Ministero dell' Ambiente e della Sicurezza Energetica

Commissione Tecnica di Verifica dell'Impatto Ambientale – VIA e VAS

Parere n. 537 del 08 gennaio 2024

Progetto:	<p style="text-align: center;"><i>Istruttoria VIA-PUA</i></p> <p style="text-align: center;">Reti tecnologiche e viabilità Malghe della Lessinia. Interventi di estensione dell'approvvigionamento idrico ed elettrico alle malghe della Lessinia site nei comuni di Sant'Anna D'Alfaedo, Erbezzo e Bosco Chiesanuova, mediante collegamento alle reti esistenti</p> <p style="text-align: center;">ID_VIP 8471</p>
Proponente:	<p style="text-align: center;">Acque Veronesi S.c.a.r.l.</p>

Figura 2: Intersezione dell'opera con siti RN 2000 – ZSC

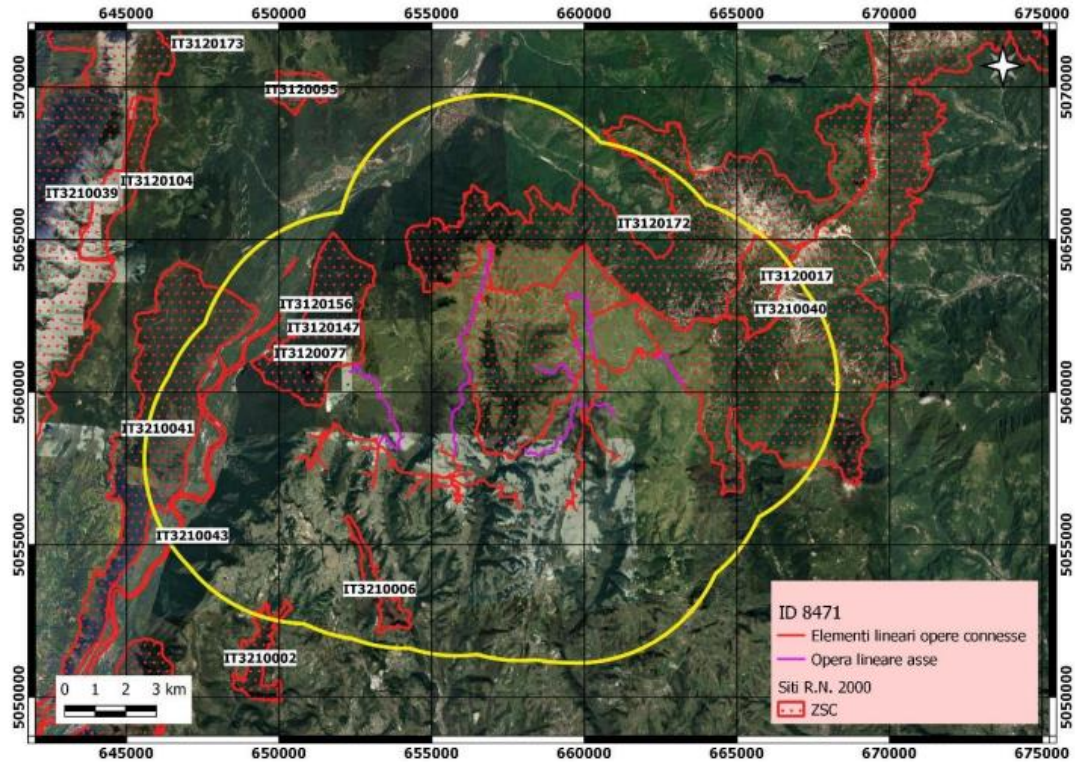
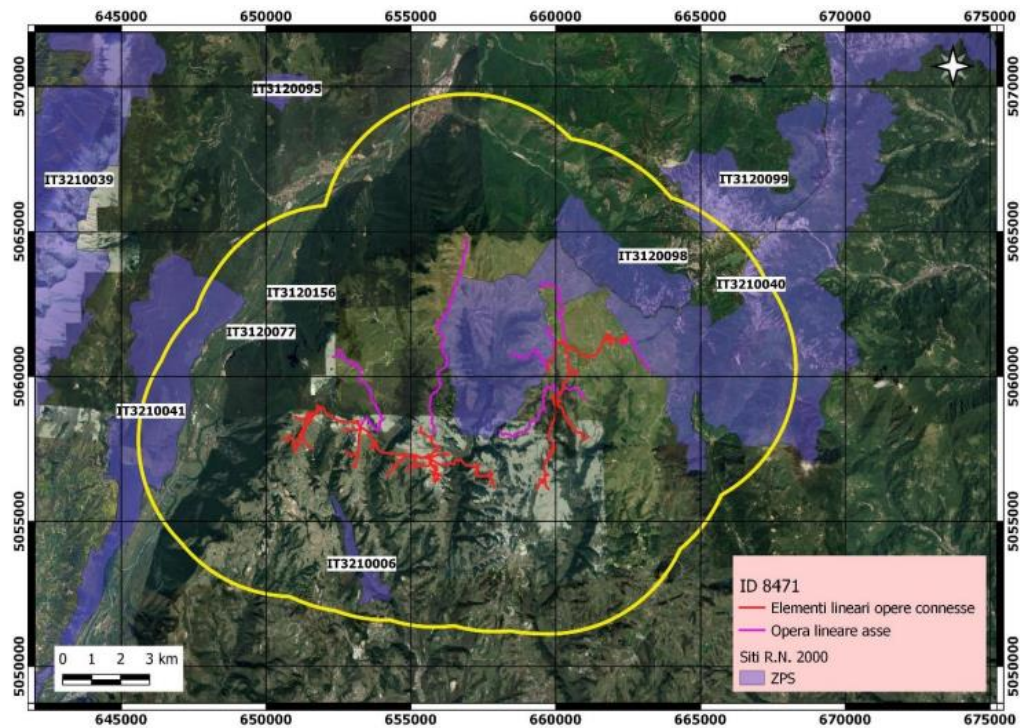
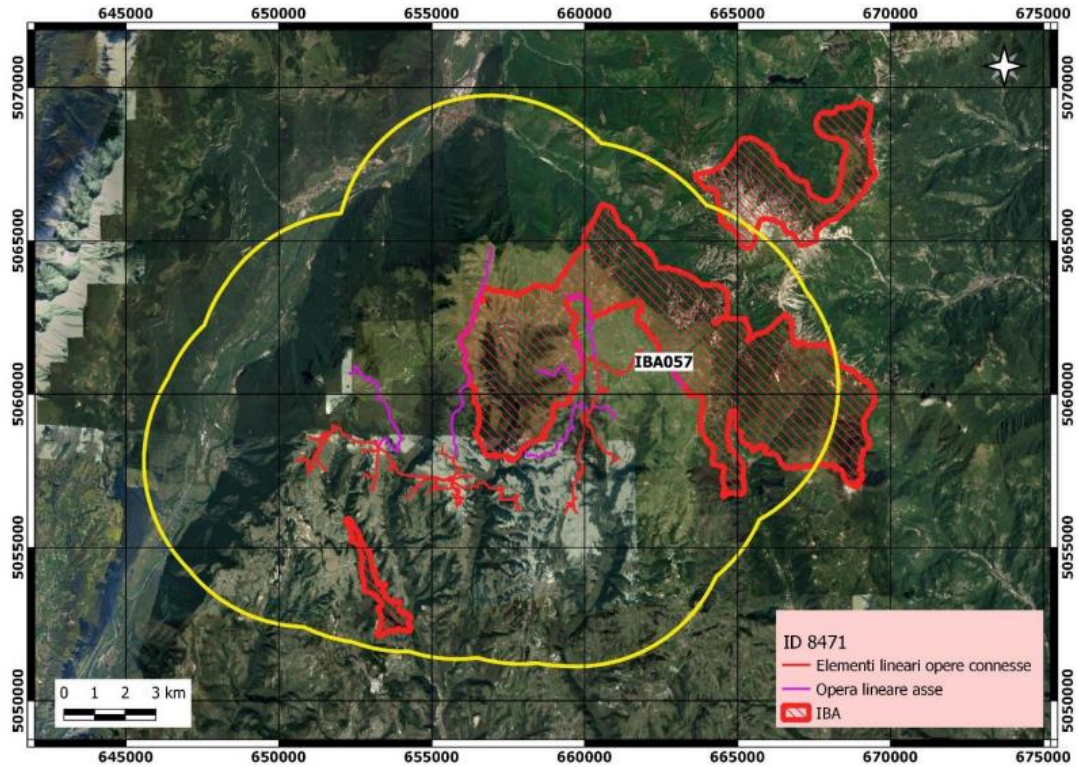
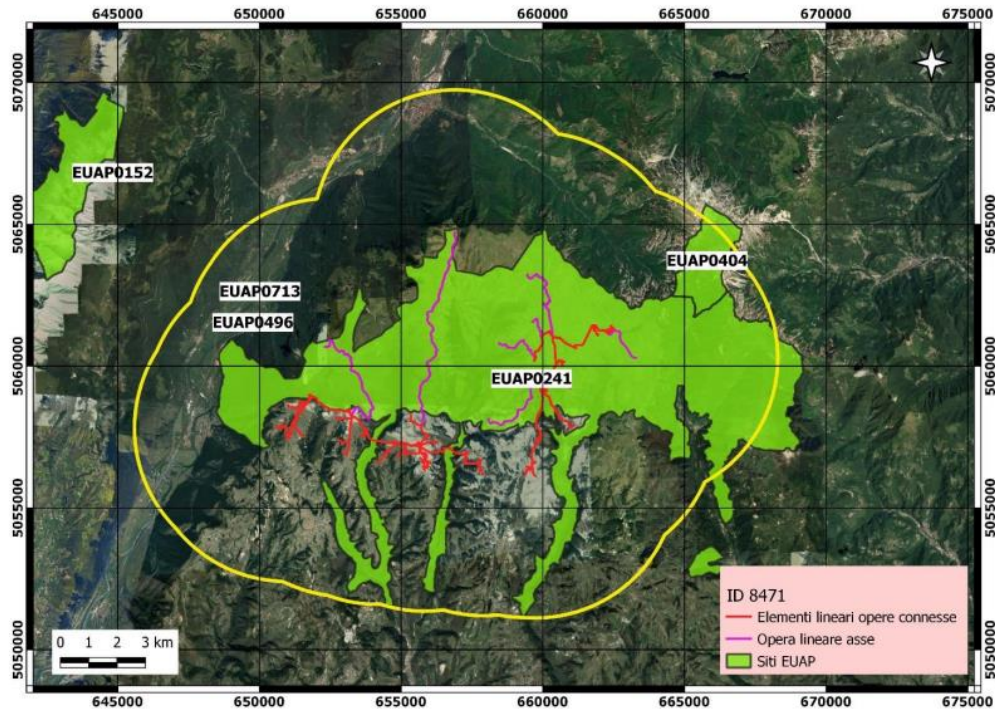
- le opere che si prevedono di eseguire ricadono principalmente all'interno dei territori dei comuni di Sant'Anna d'Alfaedo, Erbezzo e Bosco Chiesanuova. Si è proceduto pertanto all'analisi delle interferenze con i siti RN 2000 (Direttiva Uccelli e Direttiva Habitat), I.B.A e EUAP indicati nelle successive Figure 2-5;

- i siti SIC IT3210002 e SIC/ZPS IT3210006 non sono interessati direttamente dagli interventi di progetto mentre il SIC/ZPS IT3210040 è interessato parzialmente dagli interventi di progetto in quanto il tracciato M-N ricade all'interno dello stesso mentre i tracciati C-D, E-F, G-H e O-P sono posti al margine del sito stesso:
